Добавление 47 — Правила № 48 ООН

Пересмотр 14 — Поправка 3

Дополнение 3 к поправкам серии 08 — Дата вступления в силу: 24 сентября 2023 года

Единообразные предписания, касающиеся официального утверждения транспортных средств в отношении установки устройств освещения и световой сигнализации

Образец А

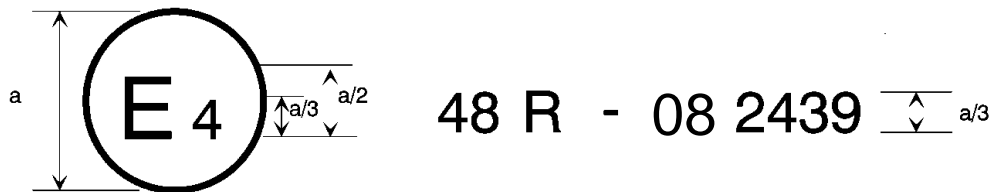
Приложение 2 изменить следующим образом:

«Схемы знаков официального утверждения»

a = 8 мм мин.

Приведенный выше знак официального утверждения, проставленный на транспортном средстве, указывает, что этот тип транспортного средства официально утвержден в Нидерландах (E4) в отношении установки устройств освещения и световой сигнализации на основании Правил № 48 ООН с внесенными в них поправками серии 08. Этот номер официального утверждения указывает, что официальное утверждение было предоставлено в соответствии с предписаниями Правил № 48 ООН с внесенными в них поправками серии 08.
